Odvolání proti záměru stavby:

„Nadstavba objektu administrativní budovy a rehabilitačního centra bytovými jednotkami“

Záměr: Z/2025/29280

Řízení: R/2025/39728

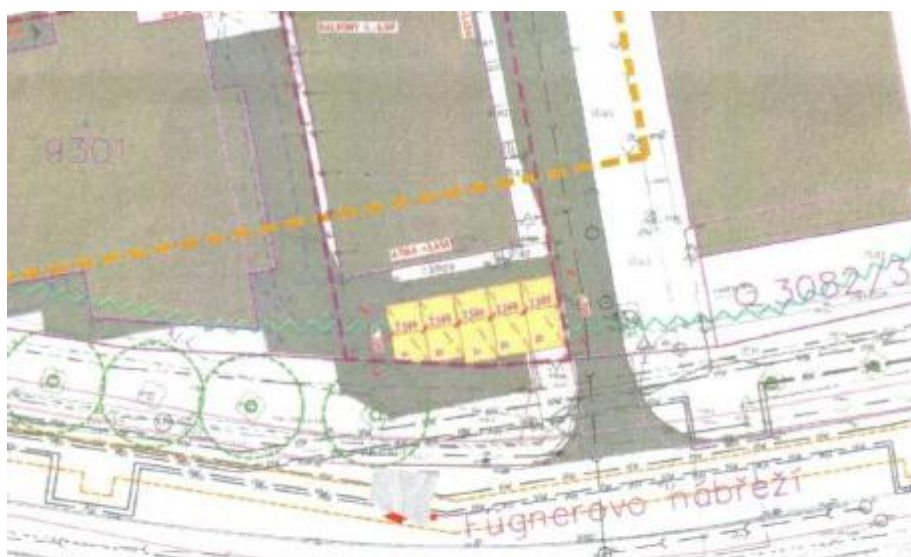
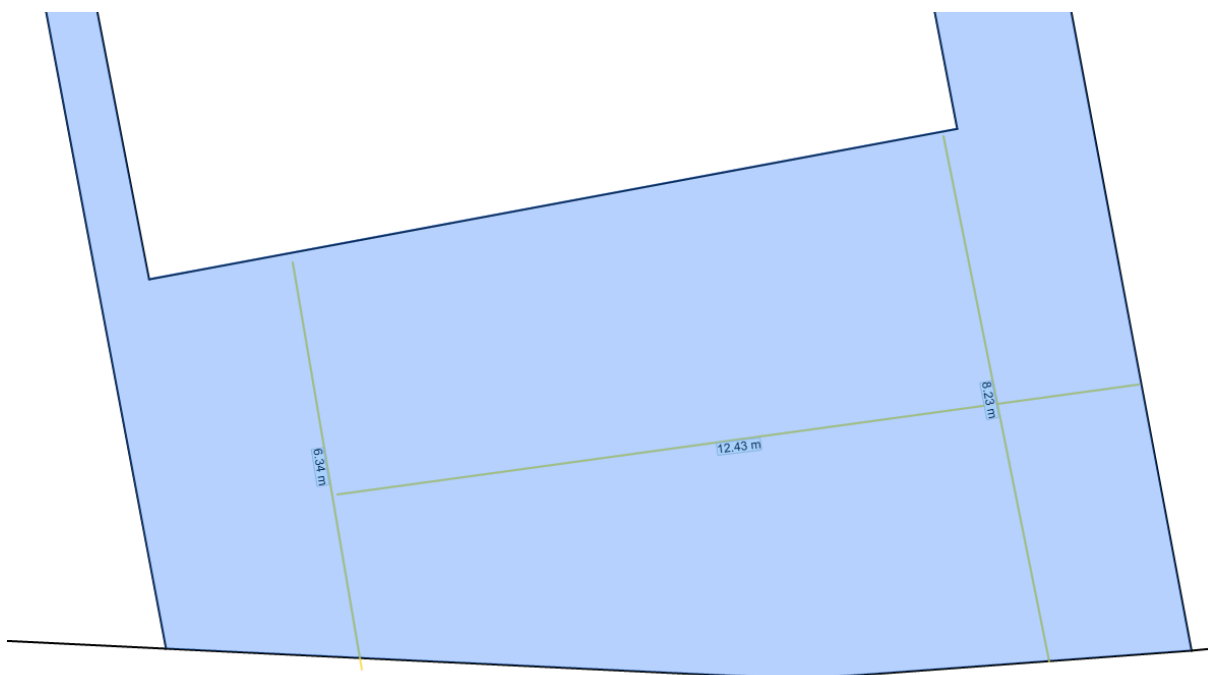
Doplňuji námitku k bodu 3: navržená parkovací místa pro potřebu nástavby v počtu 5 míst v jihovýchodní části území přístupná z obslužné komunikace vedoucí k ŘSD ZK a bytovému domu č.p 5476:

Propočet pro 5 parkovacích míst znamená $5 \times 2,5\text{m} + 0,2 + 0,2\text{ m}$ na krajní stání. Tedy 12,9m. Na jižní straně objektu je 1,15m široká rampa, která umožňuje vstup do budovy a je i zakreslená v projektové dokumentaci. Odečteme-li minimální délku stání 4,5m (s přesahem do zeleně) a šířku rampy, **zbývá pro průjezd automobilu cca 2,6m na východní straně a na západní cca 0,7m** . Norma říká, že na vyjetí z kolmého stání je třeba u šířky 2,5m prostor 6m. Jak je možno, že SÚ města Zlín povolil takto nerealizovatelný záměr s vybudováním 5 parkovacích míst? Tato skutečnost musela být zřejmá i stavebníkovi, když na první pohled je tento rozpor z projektu zřejmý..
